VOLKSWAGEN GROUP ITALIA S.P.A. 37137 VERONA ITALIA

VS. RIF.
VS. DATA
NS. RIF. **VE-T14/OR/af**
TELEFONO
TELEFAX
E-MAIL
DATA **20/04/2022**

Misura Service T40093/5

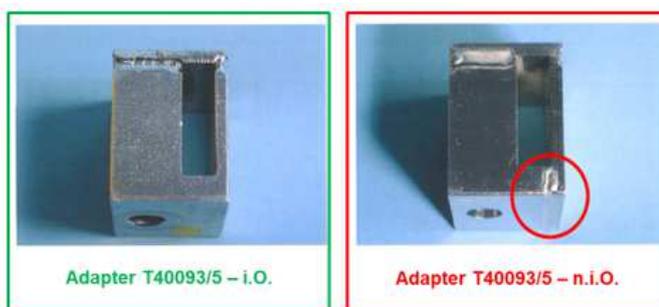
A causa di modifiche costruttive, in alcuni casi l'adattatore T40093/5 non soddisfa le specifiche richieste per l'attrezzo.

In presenza di **doppia saldatura** (come sotto raffigurato) il dispositivo può danneggiarsi con conseguente **scivolamento e danneggiamento del motore e pericolo per l'incolumità dell'utilizzatore**.

3). VGI → Alla ricezione degli adattatori T40093/5 Vi verrà inviato gratuitamente il nuovo adattatore T40093/5A (per ciascun particolare ricevuto).
